PROGETTO DEFINITIVO

RADDOPPIO DELLA TRATTA BICOCCA-CATENANUOVA

RISPOSTA ALLE INTEGRAZIONI RICHIESTE DAL MINISTERO DELL'AMBIENTE E DELLA TUTELA DEL TERRITORIO E DEL MARE IN DATA 02/08/2016 PROT. 0002791/CTVA

FOTOSIMULAZIONE IN CORRISPONDENZA DEL RILEVATO IN PROSSIMITÀ DEL CASELLO DI CATENANUOVA: SITUAZIONE ATTUALE

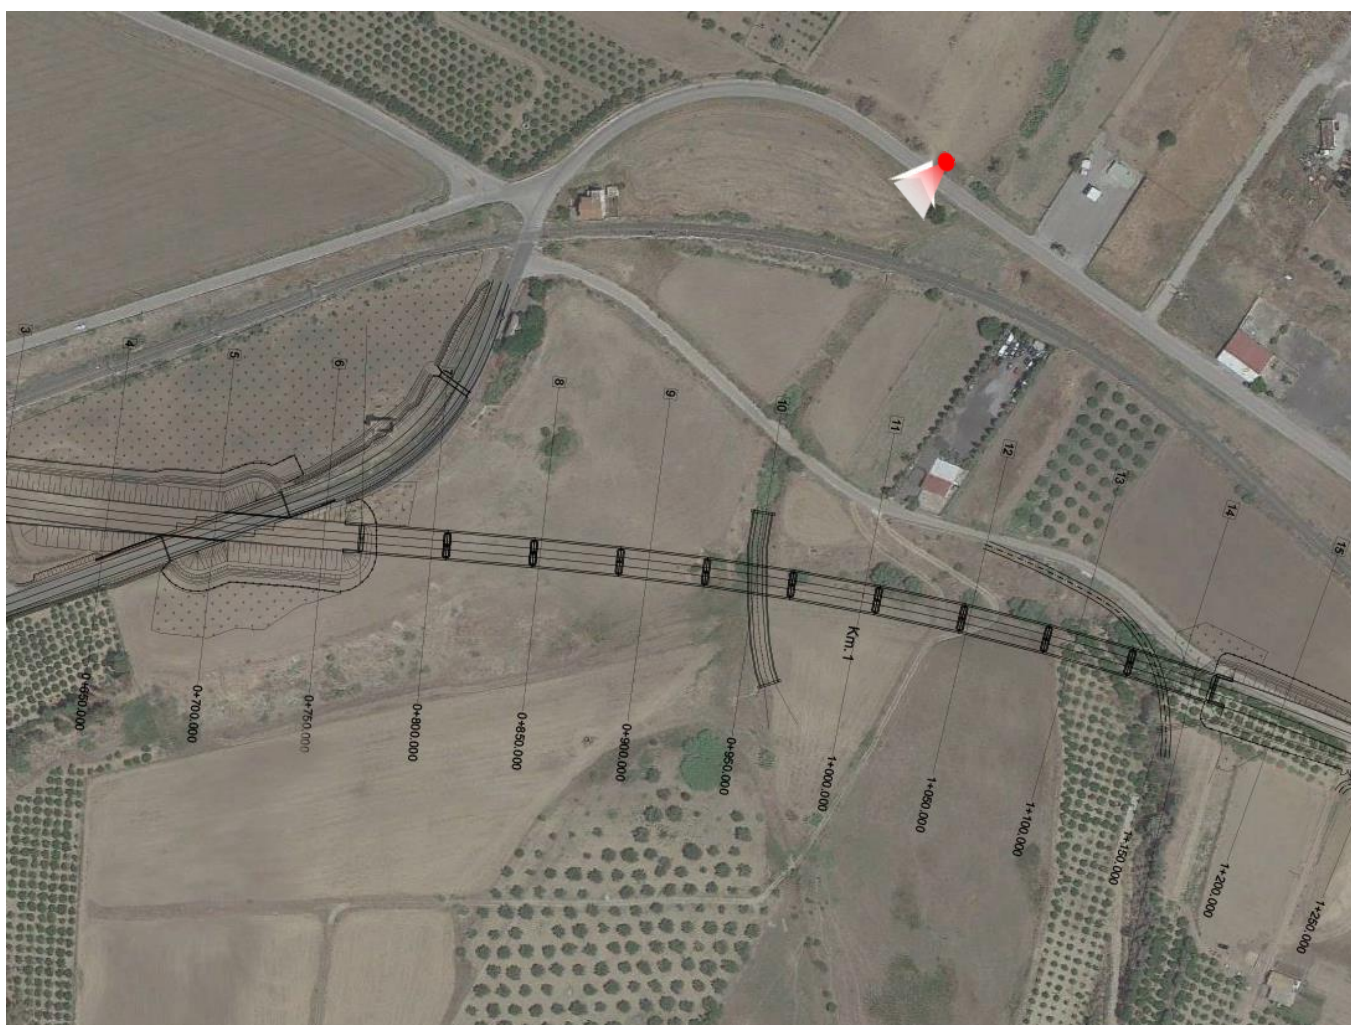
16. *Ampliare la documentazione progettuale delle simulazioni di inserimento, corredate tutte con planimetrie di individuazione dei diversi punti di vista, descrizioni esaustive dei riferimenti alle relative figure fornite, comprendendovi tutte le opere che nella Relazione Paesaggistica presentano un livello di disturbo potenziale “alto” e “medio-alto”; inoltre:*

- Ridefinire le fotosimulazioni presentate alla luce di queste indicazioni*
- Riportare sulla planimetria completa dell'opera esistente, il tracciato dell'opera in progetto, il PK, il punto della ripresa fotografica e, se presenti, i limiti delle aree di interesse archeologico.*
- Scegliere i punti di vista per le simulazioni in modo che siano rappresentativi della situazione ante e post operam, semplificando la lettura dell'immagine eliminando l'immagine del treno (o posizionandola ai margini dell'immagine).*
